Contournement de VILLERS-COTTERETS

Avenue de Noue – RD81

Pièce F : Mise en Compatibilité du PLUi de la Communauté de Communes de Retz en Valois

Octobre 2026

Figure avant mise en compatibilité

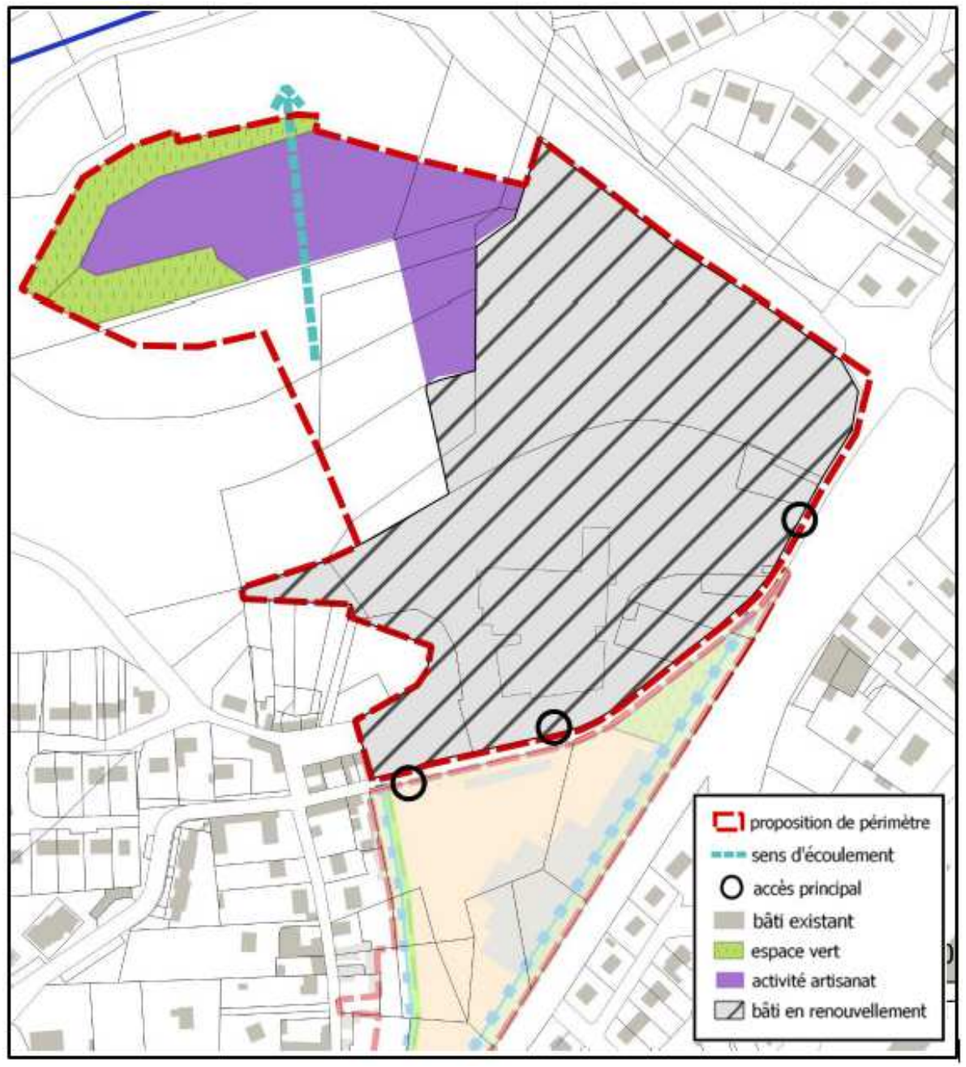
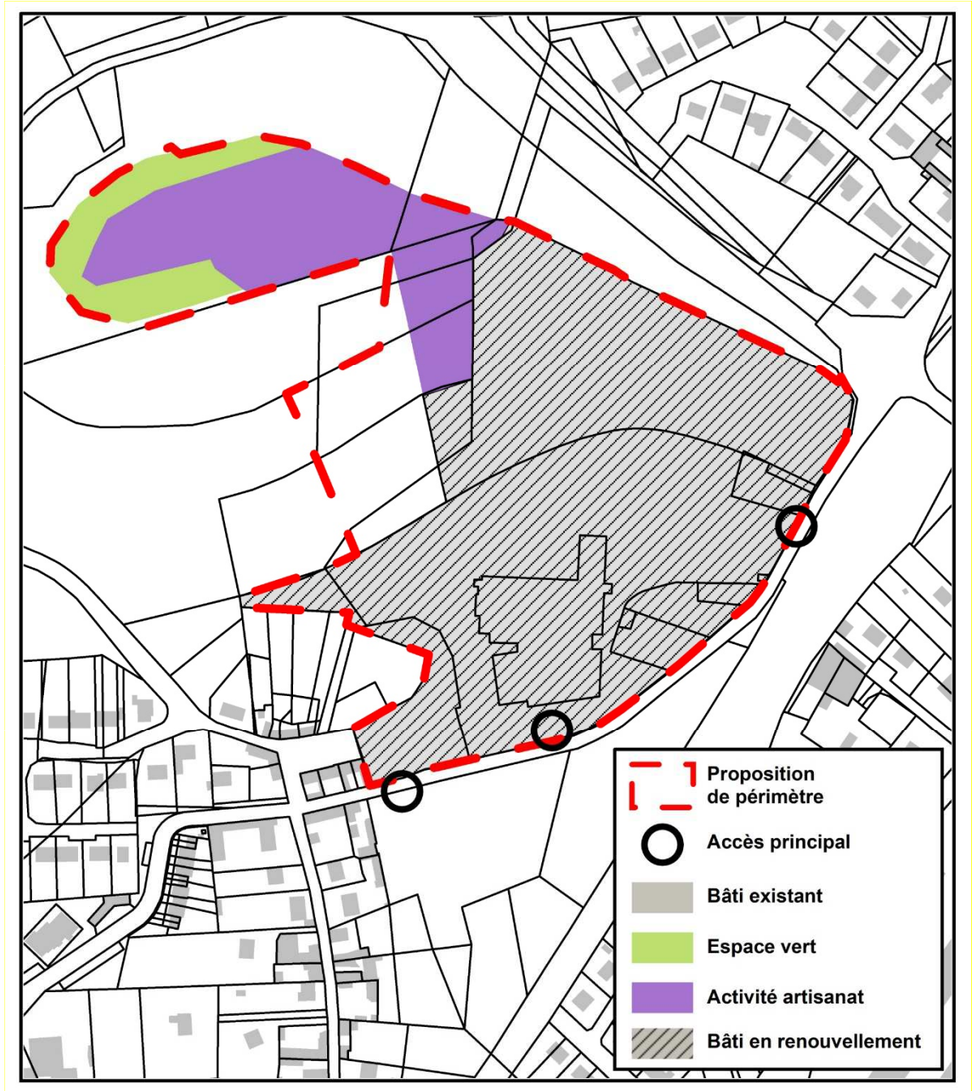
Dans la pièce 3.2 Orientations d'aménagement et de programmation sectorielles, le périmètre de l'OAP « VILLERS COTTERETS Scierie » est à modifier, tout comme sa superficie ainsi que la surface constructible.

Dans cette pièce, la seule modification à apporter est la figure du périmètre de l'OAP scierie (page suivante). Aucune modification n'est à apporter à la partie écrite de l'OAP.

Superficie de l'OAP	8.9 ha
Surface constructible	1,46 ha

Superficie de l'OAP	7,70 ha
Surface constructible	1,36 ha

Plan de zonage <u>avant mise en compatibilité</u>

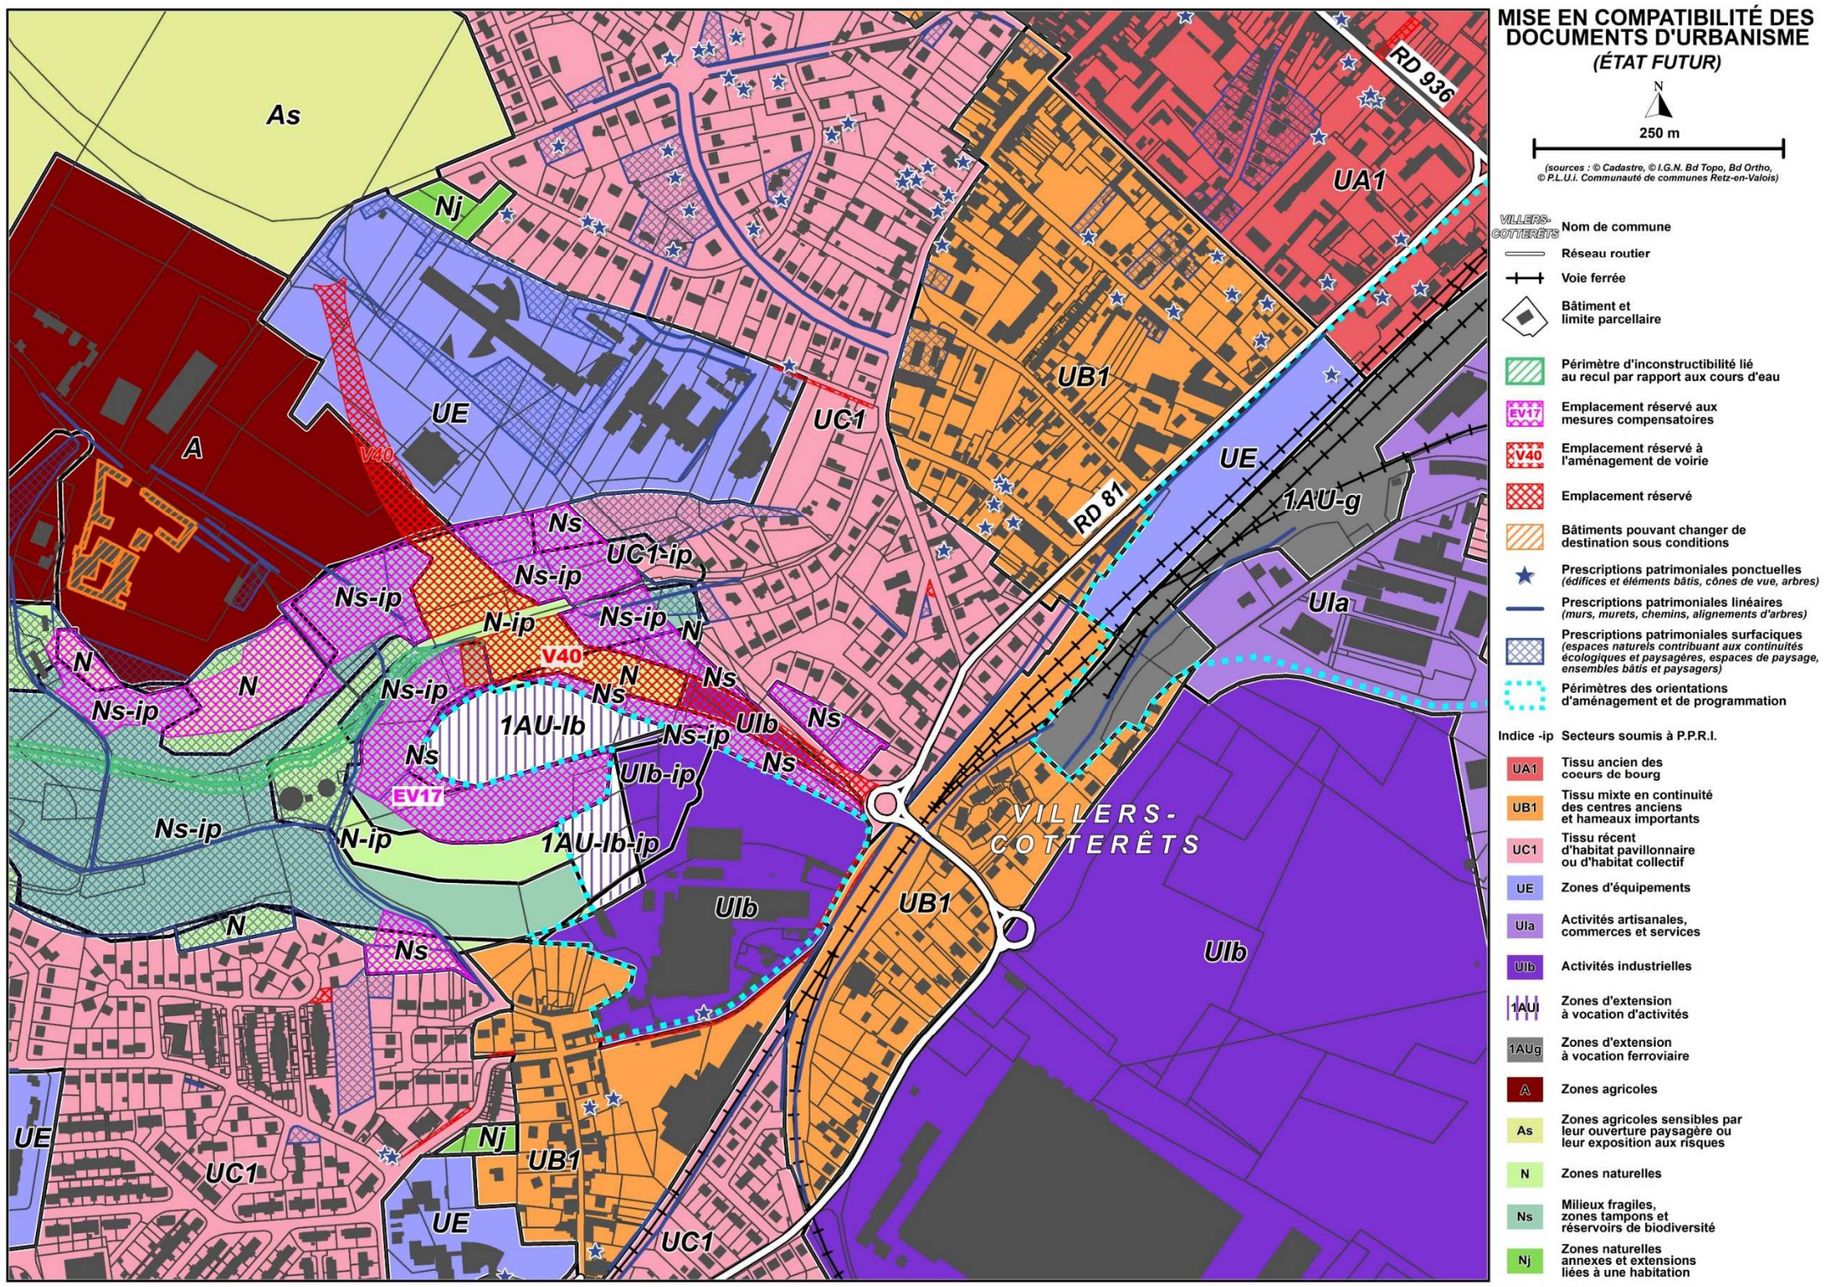
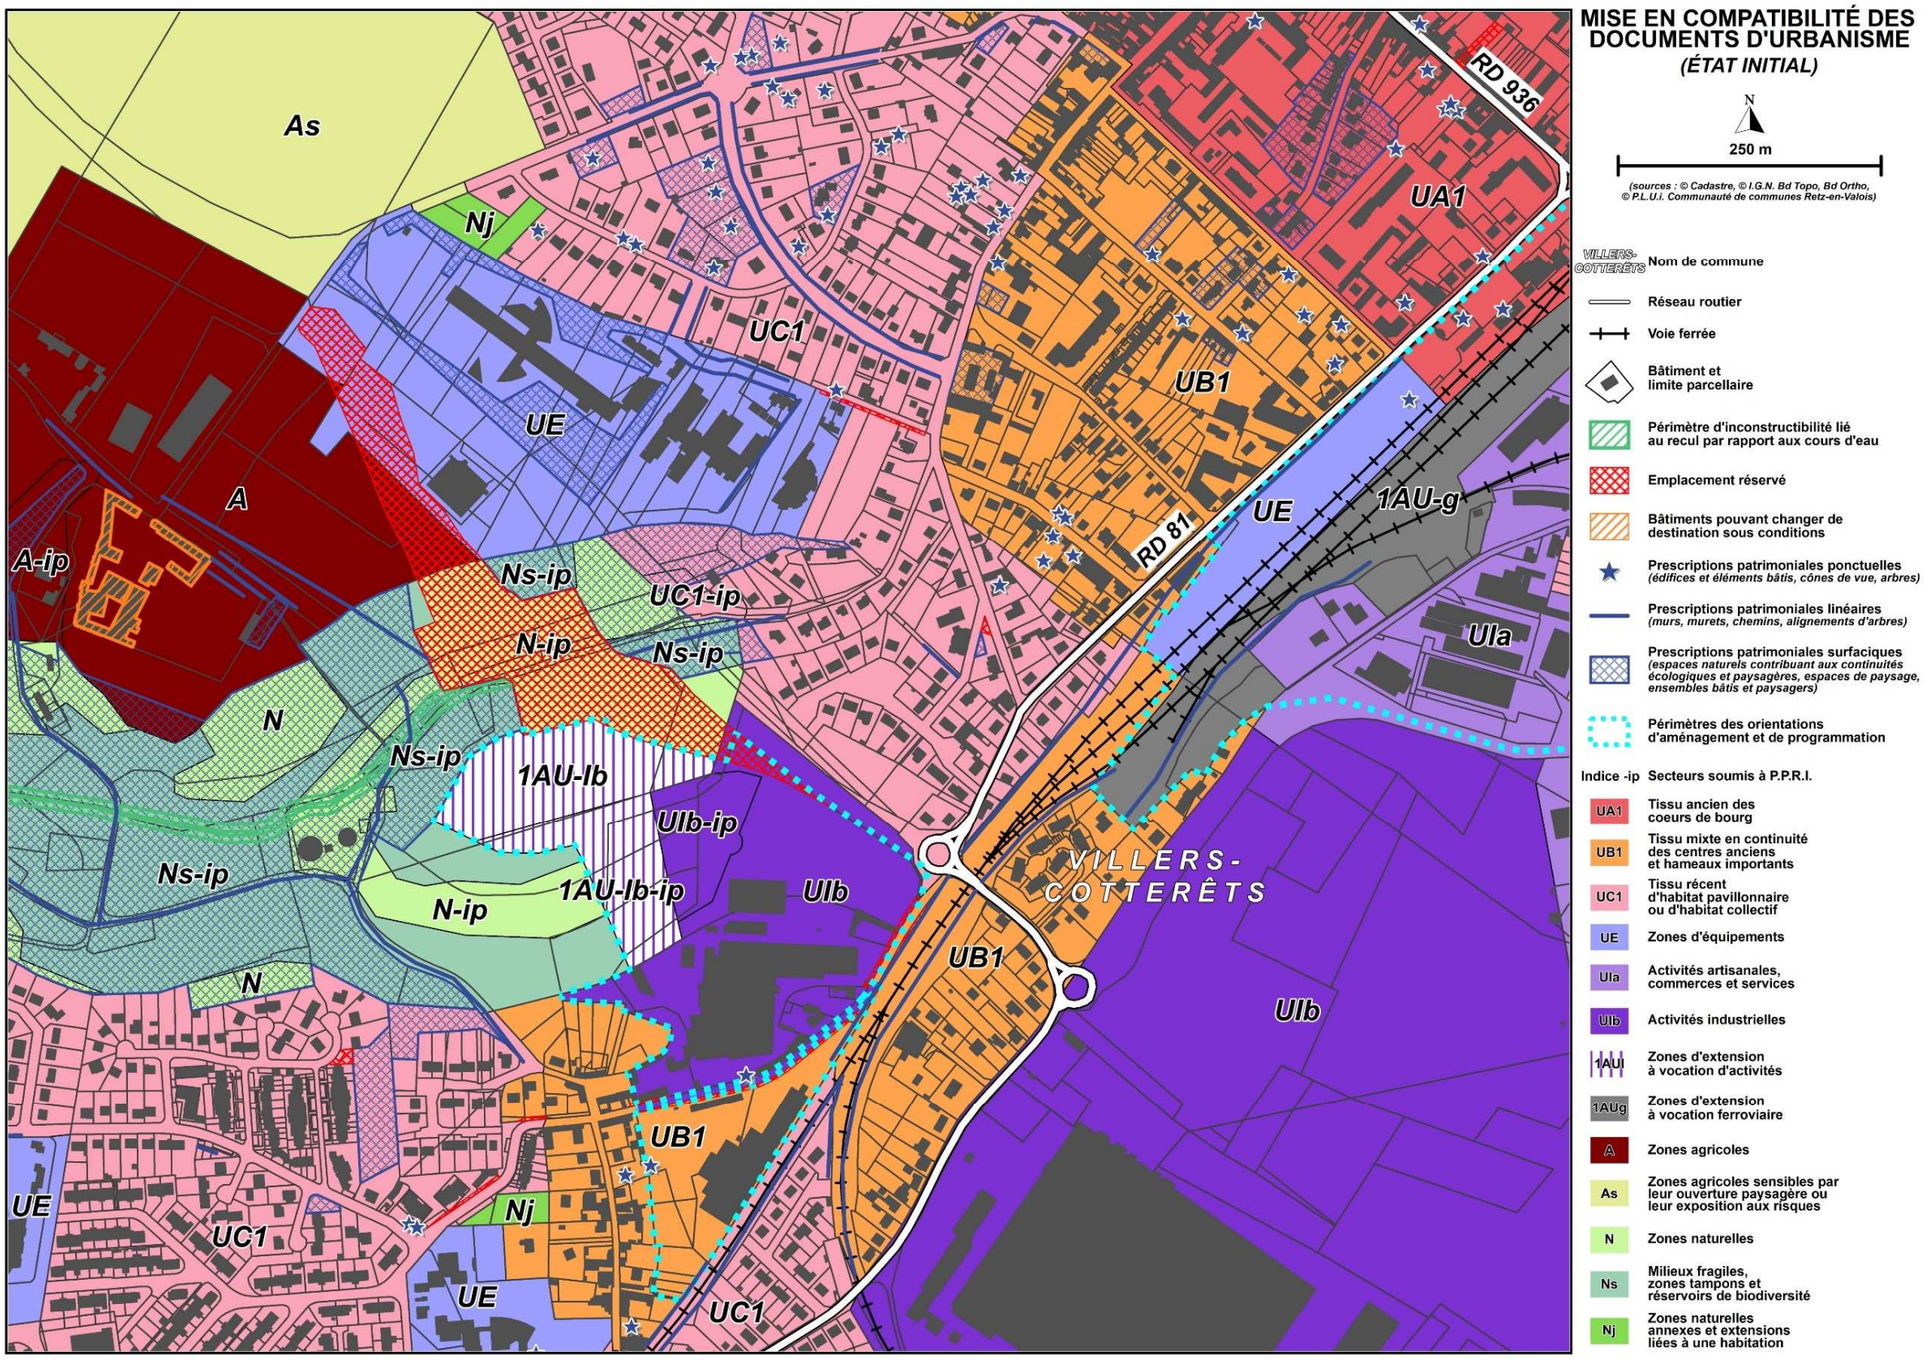
Afin de rendre conforme les règles d'urbanisme à l'utilisation future des emprises impactées par les mesures compensatoires le Département demande le classement en zone Ns (milieux fragiles, zones tampons et réservoirs de biodiversité) des parcelles d'assiette de ces mesures (toutes ou parties des parcelles cadastrées section BB 26, 49, 53, 58, 62, 78, BE 188, 189, 195, 198, 200, 201, 202, 204, 206, 207, 210, 217, 218, 219, 221, 234, 274 et BL 200) qui sont actuellement classées en zone A, UC1, UIb et 1AUi-b. La modification des plans de zonages de VILLERS-COTTERETS et VILLERS-COTTERETS ZOOM portera sur les surfaces suivantes :

- *247 m² de zone A en Ns ;*
- *6 628 m² de zone UC1 en Ns ;*
- *4 981 m² de zone UIb en Ns ;*
- *7 730 m² de zone 1AUi-b en Ns.*

De plus, les modifications suivantes doivent également être portées aux mêmes plans :

- La modification du périmètre de l'emplacement réservé V40 ;
- L'ajout de l'emplacement réservé EV17.
